# Replik auf die Stellungnahmen zum

## Diskussionspapier „Elektrische Energiespeicher und Hybridanlagen“ (Version 1.0)

### im Rahmen der öffentlichen Konsultation im März/April 2025

Abbildung 6 -

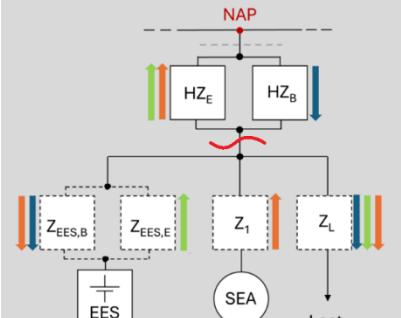
<p>VNB B NE6</p> <p>Die Einführung eines einheitlich genormtes Excel Exportformat, so wie das mit der „Harmonisierung der Netzportale der Verteilernetzbetreiber“<sup>4</sup> geplant ist, wird die Weiterverarbeitung von Lastgängen deutlich erleichtern. In diesen Exporten sollten in Zukunft wie bereits vorher beschrieben die Werte des Hauptzählers, die Zählwerte der Subzähler und die durch den VNB errechneten virtuellen Zählwerte enthalten sein.</p> <p>1 Siehe Bericht des Rechnungshofes „Intelligente Messgeräte (Smart Meter) – Einführungsstand 2022“  <a href="https://www.rechnungshof.gv.at/rh/home/home/2024_15_Smart_Meter_Stand_2022.pdf">https://www.rechnungshof.gv.at/rh/home/home/2024_15_Smart_Meter_Stand_2022.pdf</a></p> <p>2 Beispieldatenblatt: <a href="https://files.sma.de/downloads/DC-DC_Converter-DS-de-17.pdf">https://files.sma.de/downloads/DC-DC_Converter-DS-de-17.pdf</a></p> <p>3 Datenblatt <a href="https://mall.industry.siemens.com/mall/de/de/Catalog/Product/7KM2200-2EA30-1JA1">https://mall.industry.siemens.com/mall/de/de/Catalog/Product/7KM2200-2EA30-1JA1</a></p> <p>4 Siehe: <a href="https://www.ebutilities.at/technische-dokumentationen/ergaenzende-informationen">https://www.ebutilities.at/technische-dokumentationen/ergaenzende-informationen</a></p>

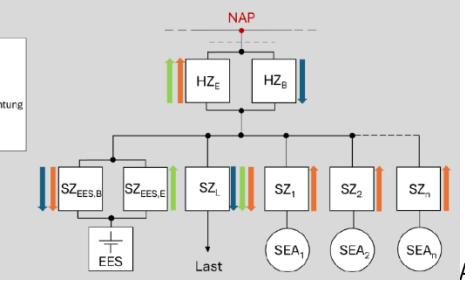
56	Platzer Ingenieurbüro für Elektrotechnik	<p>Zu 4.2 Unterscheidung nach Anlagenkonfigurationen</p> <p>Im Diskussionspapiers ist im Abschnitt 4.2 folgender Absatz enthalten:</p> <p>Wird Speicherladung aus Netzbezug bzw. Netzeinspeisung aus dem Speicher gemäß Anlagensteuerung/-parametrierung verhindert, erscheinen reduzierte Anforderungen angebracht (siehe Abschnitt 4.4). Als Voraussetzung dafür kann das Vorliegen einer Bestätigung durch den ausführenden Elektrofachbetrieb, die dem Netzbetreiber im Zuge des Netzanschlusses zu übermitteln ist, dienen.</p> <p>Dazu ist anzumerken, dass ein geringer Anteil an Speicherladung aus Netzbezug bzw. Netzeinspeisung aus dem Speicher auch bei diesen Anlagen vorhanden sein wird, bei dem das EMS dies prinzipiell ausschließt. Dies ist durch die Regelverzögerungen der Anlage zum Beispiel in der Betriebsart „Eigenverbrauchsoptimerung“ begründet.</p> <p>Je dynamischer die Last hinter dem NAP ist, desto anspruchsvoller ist die Regelung, um den NAP auf keinen Bezug und keine Einspeisung zu halten. Damit werden bei derartigen Lasten Speicherladung aus Netzbezug bzw. Netzeinspeisung aus dem Speicher auftreten, obwohl es von der eigentlichen Anlagenkonfiguration nicht vorgesehen ist, da das Regelverhalten technisch nicht besser realisiert werden kann. Als Beispiel seien hier getaktete Lasten (z.B. Keramikbrennöfen) oder Schweißanlagen aufgeführt.</p> <p>Eine Bestätigung des Elektrofachbetrieb wird daher das prinzipielle Anlageverhalten bestätigen können, aber auch auf die Möglichkeit der Regelabweichungen hinweisen müssen. Trotzdem erscheint die geplante Vorgehensweise sinnvoll, da es im Gesamtkontext um geringe Mengen durch die Regelabweichung geht.</p>	<p>Zur Kenntnis genommen.</p> <p>(Aufgrund der unvermeidbaren Regelverzögerung wurde auch die Formulierung „gemäß Anlagensteuerung/-parametrierung“ gewählt. Eine vollständige Vermeidung von Netzbezug bzw. -einspeisung wird weder als realistisch noch als notwendig erachtet.)</p>
